改善箇所説明図

基準不適合発生箇所

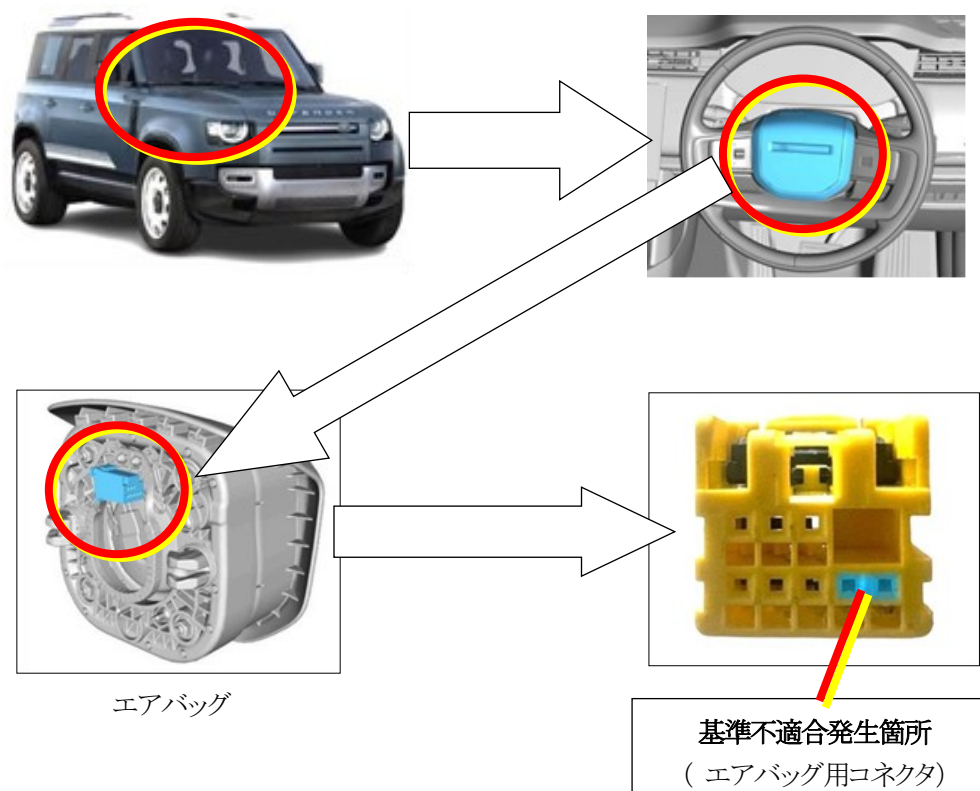
運転席エアバッグ用コネクタにおいて、設計検討が不十分なため、車両振動等で当該コネクタ接点部が摩耗して腐食が発生することがある。そのため、そのまま使用を続けると、運転席エアバッグ回路の抵抗が増加して導通不良となり、衝突時にエアバッグが展開しないおそれがある。

全車両、運転席エアバッグ用コネクタに腐食防止剤を塗布する。

識別：助手席ドアのボディ側上部、ドアヒンジボルトに白ペイントを塗布する。
